ANNEXES

ANNEXE 1: RETOURS DE CONSULTATION

Objet : Garchy, St Laurent, St Martin, St Quentin (58). Projet de parc éolien « Loire et Vignoble ».

OBJET : projet éolien dans le département de la Nièvre (58).
RÉFÉRENCE : a) votre lettre du 23 mai 2014 (réf. CE-02984-000021 – Loire et Vignoble – zone centrale).
PIÈCE JOINTE : une annexe.

CARTOGRAPHIE DE L'ESPACE PERMANENT DENOMME SETBA MORVAN

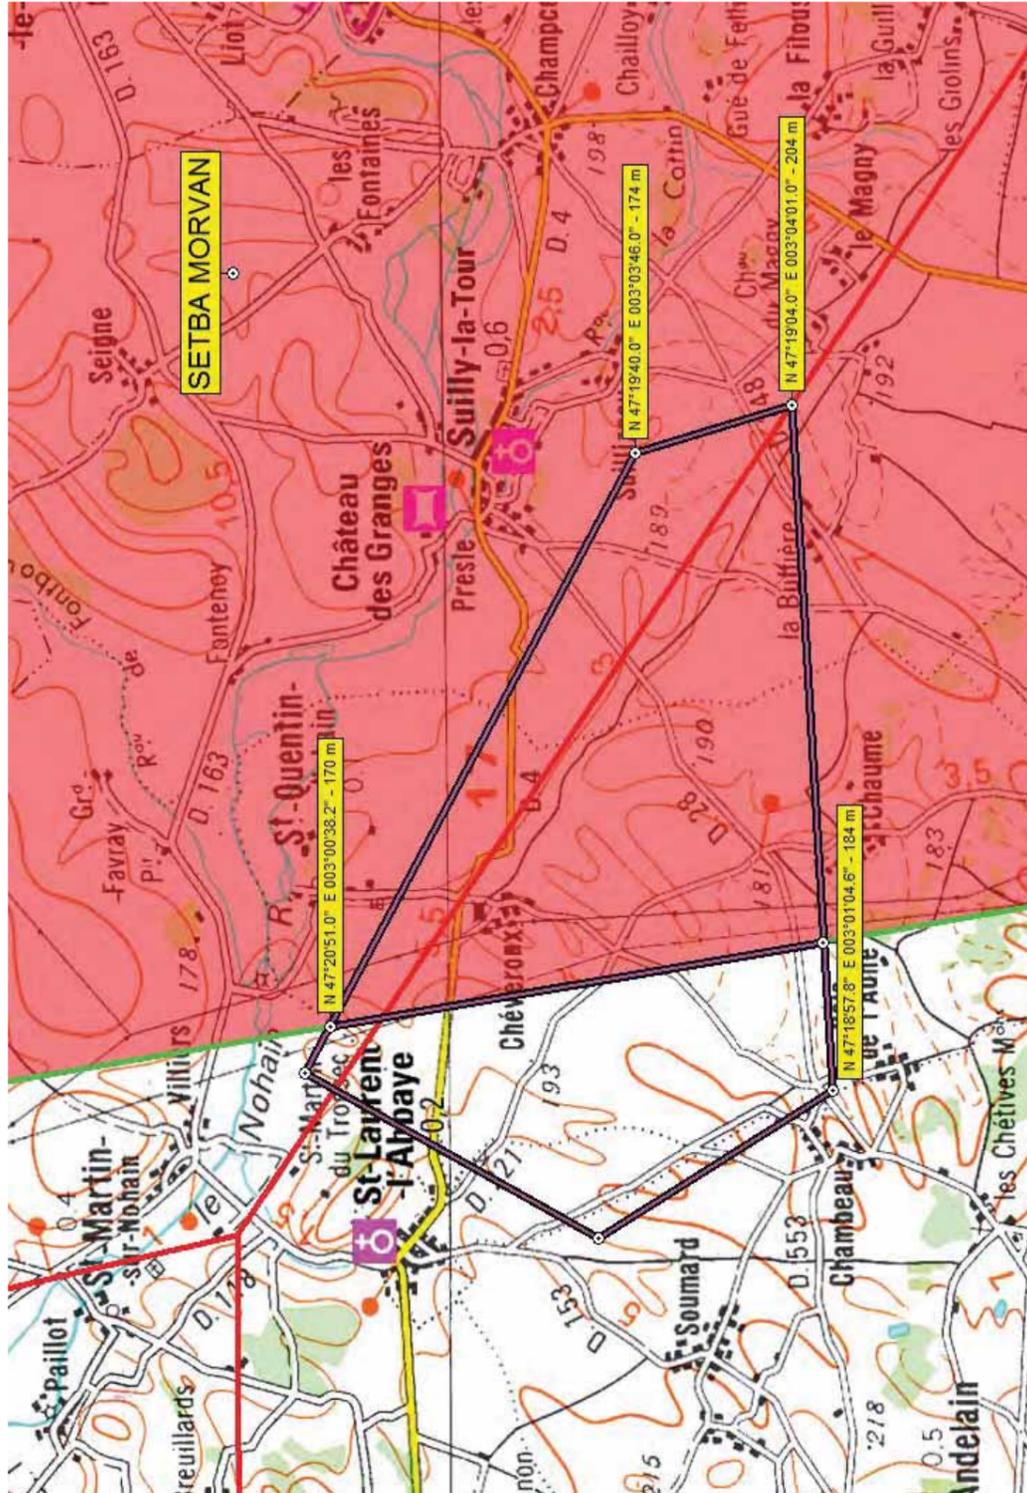
Une partie du projet (Cf. annexe I) se situe dans un espace permanent (SETBA MORVAN) dédié à l'entraînement au vol à très basse altitude de jour à une hauteur inférieure à 150 mètres. La proximité du sol, la gestion de l'anti-abordage avec les autres usagers aériens et les trajectoires imposées par le déroulement tactique de la mission impliquant une charge de travail à bord très importante pour les équipages, le projet est de nature à induire une contrainte supplémentaire préjudiciable à la sécurité des vols et la réalisation de ces missions, compte tenu de l'étendue de l'emprise et de la hauteur importante des éoliennes ainsi que de leur faible visibilité, surtout dans des conditions météorologiques dégradées.

Afin de ne pas dégrader la capacité des forces à réaliser ce type d'entraînement et afin de préserver la sécurité des aéronefs y évoluant, l'implantation d'obstacle de grande hauteur n'est pas possible dans ce secteur.
